AUTO DIRECTORAL N° 0152-2022-MINEM/DGAAE

INFORME N° 0290-2022-MINEM/DGAAE-DEAE

Asunto : Informe de Evaluación del Plan Ambiental Detallado (PAD) de la “*Línea de Transmisión de 138 kV Aucayacu - Tocache, S.E y P.S.E Tocache I Etapa (LT 1124)*”, presentado por Red de Energía del Perú S.A.

**PLAN AMBIENTAL DETALLADO – PAD “LÍNEA DE TRANSMISIÓN DE 138 KV AUCAYACU -
TOCACHE, S.E Y P.S.E TOCACHE I ETAPA (LT 138 KV - L1124)”**

En la pág. 3-31 (52) de 285 del PAD, en el punto 3.5.1 Insumos y materiales.

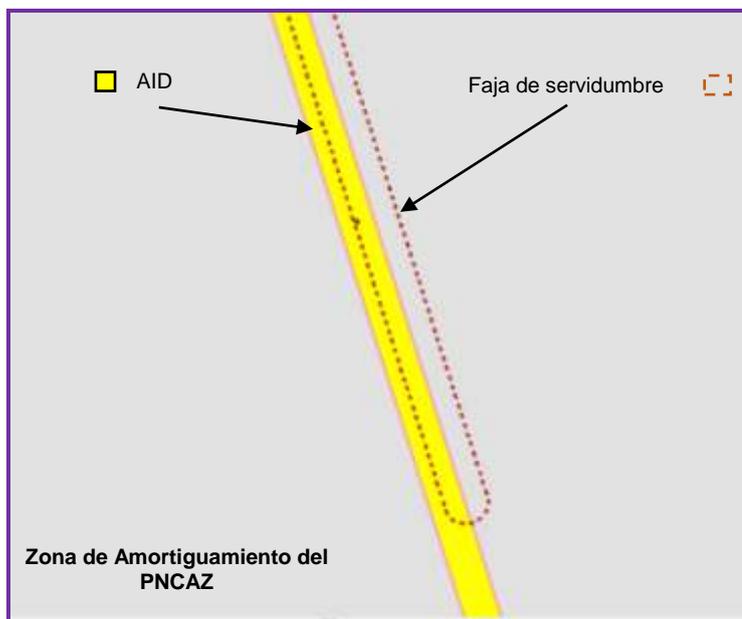
Observación: Incluir la ubicación (como polígono) del almacenamiento intermedio, a fin de determinar si esta se encuentra en áreas de competencia del SERNANP y si fuera así, con el propósito de analizar los probables impactos y medidas ambientales que tienen que implementarse en aras a la conservación de la diversidad biológica.
